ZP.271.4.18.2023.AG

Dotyczy postępowania o udzielenie zamówienia publicznego prowadzonego w trybie podstawowym na podstawie art. 275 pkt 1 Pzp na roboty budowlane pn.: „**Modernizacja Wąbrzeskiego Domu Kultury**”. ZP.271.4.2023.

WYJAŚNIENIA TREŚCI SWZ

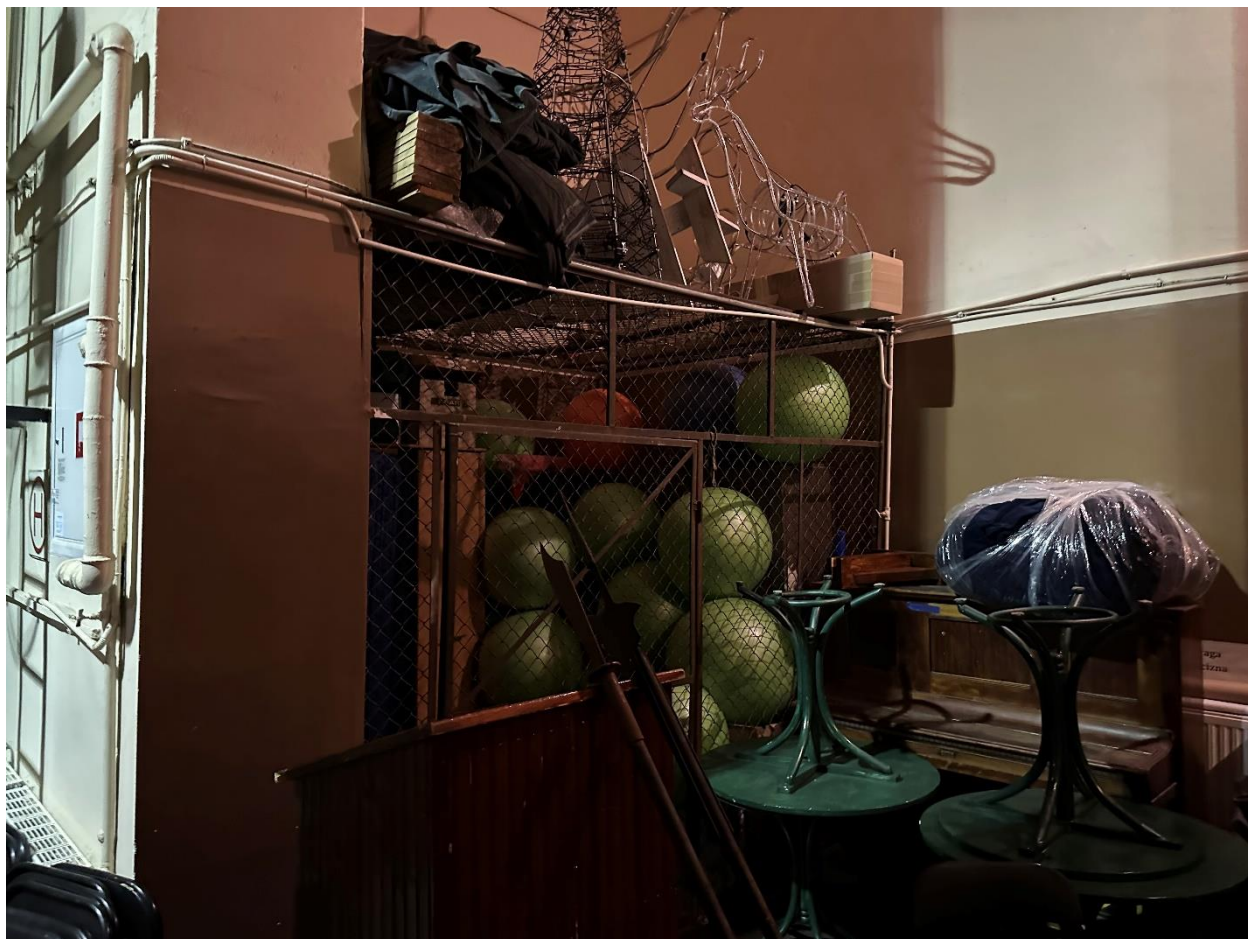
5. Na scenie znajduje się wiele zabudów (np. jak na zdjęciu). Czy w zakresie prac związanych z wymianą podłogi na scenie należy przyjąć rozebranie zabudów i ich ponowny montaż?

Odpowiedź: Wymienione zabudowy należy zdemontować i złożyć we wskazanym przez zamawiającego miejscu. Nie będą ponownie montowane.
